Ref: I-ED Parcela R7 R8 R9 R10 SUNC-R-T.1 Cortijo Merino_PL 2025-48_Aprobación Inicial (jpb)

Departamento: Planeamiento y Gestión Urbanística/Servicio de Planificación y Ordenación Urbanística
 Expediente: PL 2025/48 Estudio de Detalle
 Interesado: FUNDACION VIMPYCA, ENTIDAD BENEFICA DE CONSTRUCCION
 Representante: HCP Arquitectos y Urbanistas SLP
 Situación: Parcela R7 R8 R9 R10 del SUNC-RT-1 *Cortijo Merino*
 Ref. Catastral: R7: 6736603UF6663N0001WD, R8: 6736601UF6663N0001UD, R9: 6738504UF6663N0001JD
 y R10: 6738501UF6663N0001DD
 Junta M. Distrito: 6. *Cruz de Humilladero*
 Asunto: Informe técnico previo a la Aprobación Inicial

Alineaciones máximas y ordenación de volúmenes no vinculante según ED

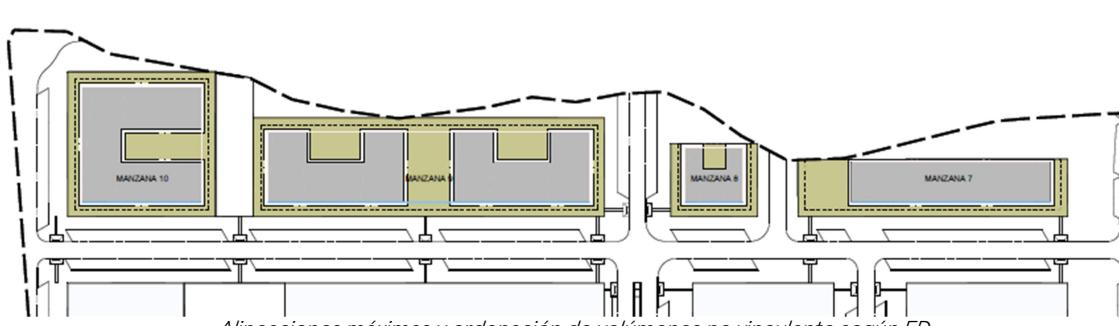
1. Rectifica las alineaciones sobre rasante de las fachadas al vial 8, estableciendo una alineación obligatoria situada a 6 metros del lindero público con la posibilidad de realizar elementos volados a partir de esta línea, con un máximo de 1,50 m de vuelo. Dicha alineación se mantendrá al menos en el 50% de la fachada.
2. Define las áreas de movimiento de la edificación en cada una de las manzanas, proponiendo como resultado del estudio de estos volúmenes redistribuir los parámetros de techo edificable y número máximo de viviendas asignados por el Plan Parcial a cada una de las parcelas. Así, sin alterar la sumatoria total de ambos parámetros, se redistribuyen en función de la mayor o menor facilidad que presentan los volúmenes en cada manzana para albergar la edificabilidad máxima permitida.

3. Establece las alineaciones máximas bajo rasante de la edificación, por encima del 65% de ocupación máxima establecida por el Plan Parcial, con el objeto de evitar la ejecución de dos sótanos para cumplir con el número mínimo de plazas de aparcamiento por ordenanza, al tratarse de viviendas de Protección Oficial en el régimen Especial.

El Art. 20.11 del PPO aprobado permite todo tipo de vuelos en el interior de la manzana, respetando alineaciones a linderos. Los vuelos propuestos en el ED invaden la separación mínima a lindero público fijada en 6 m, por lo que podría interpretarse de ello que se incumple el citado Art. del PPO. Esta circunstancia es permisible, en coherencia con las ordenaciones en detalle aprobadas en las parcelas R1, R2, R3, R4 y R5 porque no se invade la separación mínima de 3 m determinada por la ordenanza OA-1 de

La ordenación de volúmenes no vinculante aportada define un solo edificio para la manzana 7. La diferencia de cota entre la esquina norte y la esquina sur de la fachada al vial 8 es superior a 1,5 m, por lo que este volumen deberá dividirse en dos o escalonarse en dos partes para ajustarse a la normativa de edificación.

referencia. Esta excepción de la norma es autorizable en virtud de las competencias que a los ED asigna el Art. 94 de RG LISTA, por lo que de ello no se deriva ningún incumplimiento.
